**„Výstavba Multifunkční sportovní a kulturní haly v Brně“**

**VYSVĚTLENÍ, ZMĚNA NEBO DOPLNĚNÍ ZADÁVACÍ DOKUMENTACE**

## **Vysvětlení zadávací dokumentace č. 1 ze dne 3. 1. 2022**

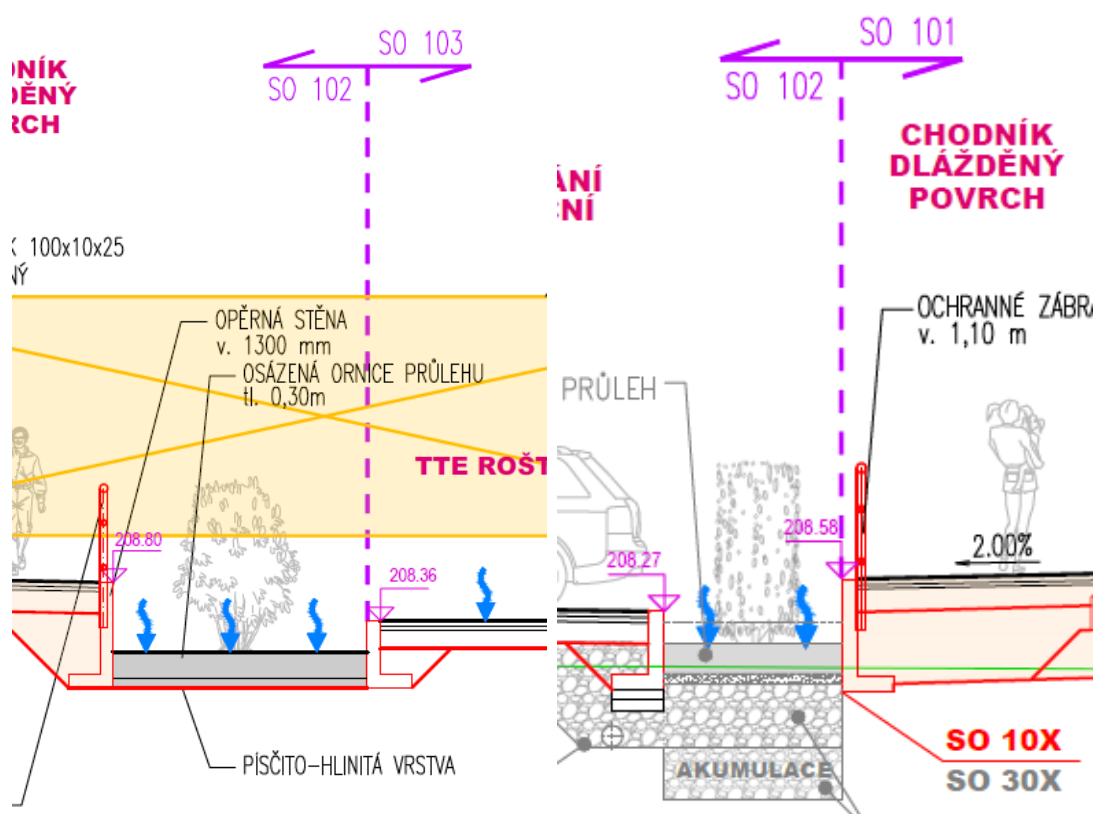
V soupisu prací „OSSENDORF - 1. STAVBA - MODRÁ - Multifunkční sportovní a kulturní pavilon 1. ETAPA [zadání].xlsx„ jsou v řásti SO 103b – Plocha P2 položky ř.5-8 mtř a dod Opěrné zdi samonosné ze řelezobetonových řílřů tvaru L se řákladem z betonu prostého dl.40.5m.

Z výkresové dokumentace je patrné, ře opěrné zdi jsou i v SO 101 (dl.8m) a 102 (dl.47m) ovšem v soupisech prací řěchto objektů položky pro mtř a řodávku opěrných zdí se řábradlím řhybí.

Žádám o doplnění příslušných položek do soupisu prací.

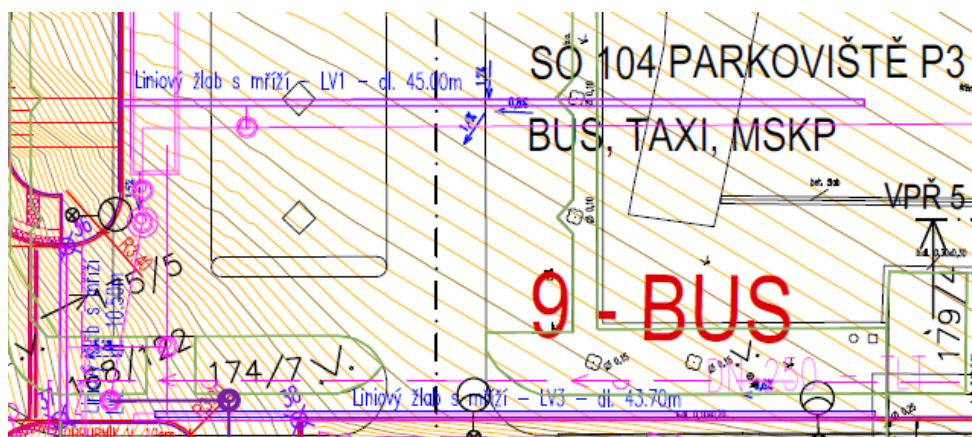
V situaci SO 104 – PARKOVIŠTĚ P3 – BUSM, TAXI, MKSP jsou zakresleny liniové žlaby (LV1-3 45,0+10,5+43,7m), které nejsou vykázány v příslušném soupise prací.

Na jihovýchodní straně parkoviště jsou v situaci zakresleny 3 uliční vpusti, které také nejsou vykázány v soupise prací SO 104.

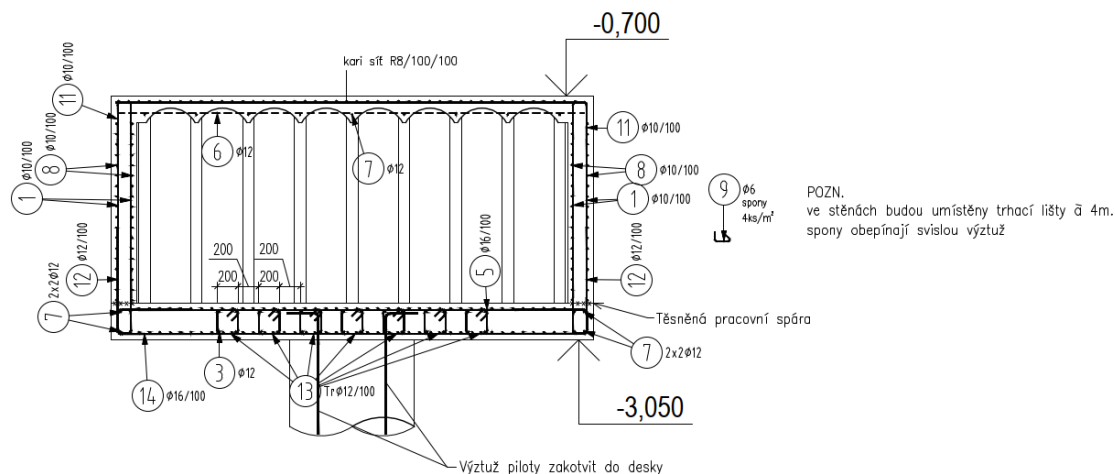
V projektové dokumentaci D12a SK – BETON / A\_MSKP\_DPS\_SO101\_D12a\_101\_TZ\_00.pdf - 5.3 SCHODIŠTĚ - 4) DVOURAMENNÁ SCHODIŠTĚ Z 1.NP DO 6.NP

**Žádáme zadavatele o doplnění položky na vylamovací lišty, přes které jsou napojeny monolitické mezipodesty na schodišťové stěny.**

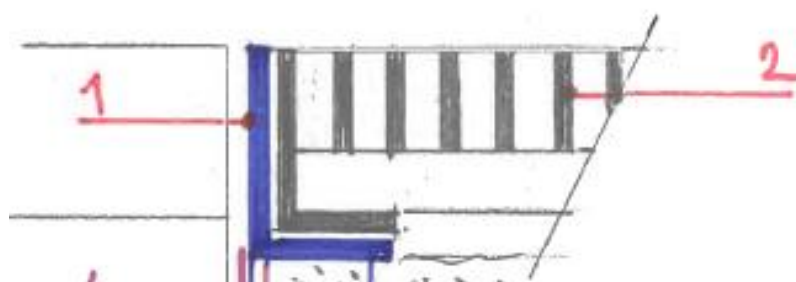
Mříže jsou ve VV definovány jako litinové s ocelovým rámem, ovšem ve výkrese 105\_09\_Schéma mříží.pdf je v legendě uvedeno, že rám i mříž budou ocelové:

2/ výplňový demontovatelný ocelový rošt – rám např. L90/60/8, horní pásnice 50/6 á 25mm, spodní křížové pásnice 30/6 á 100mm

**Žádáme zadavatele o jasné zadání materiálu mříží.**

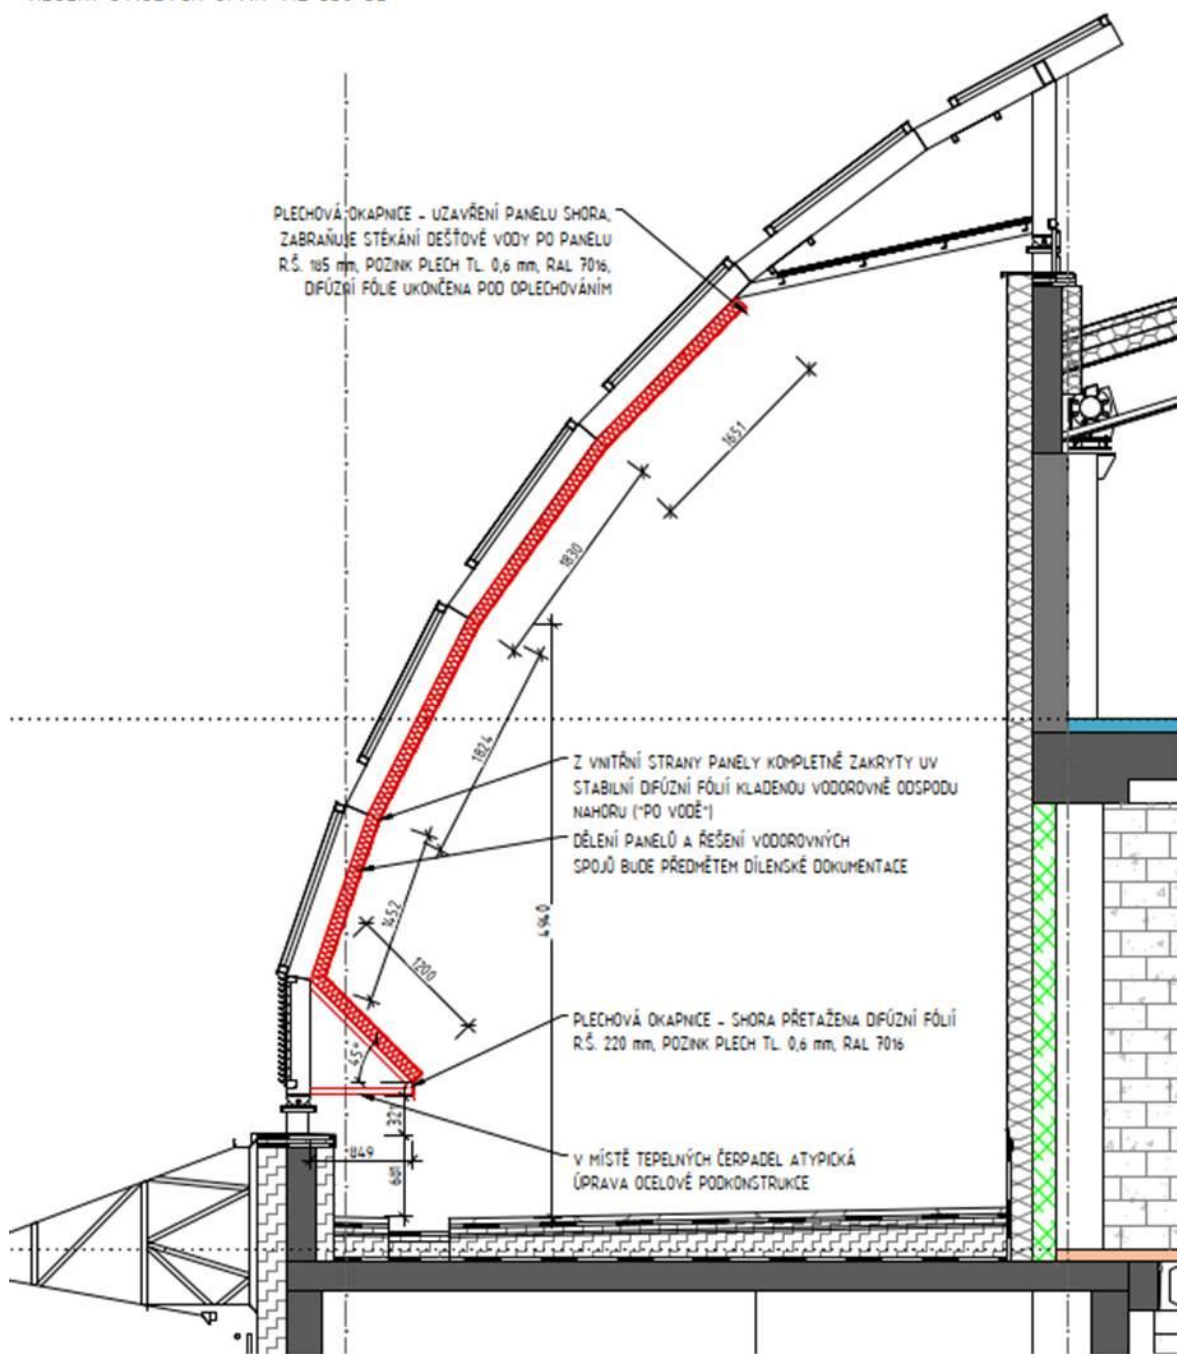
Protikorozní ochrana markýz a konstrukce krytu ochozu je dle výkresů (č.611, 604) uvedena C3 H, dle technické zprávy C4 s tím, že je zde uveden žárový zinek.

Ten samostatně C4 nesplňuje, navíc není vhodným způsobem ochrany z hlediska provádění pro daný typ konstrukcí.
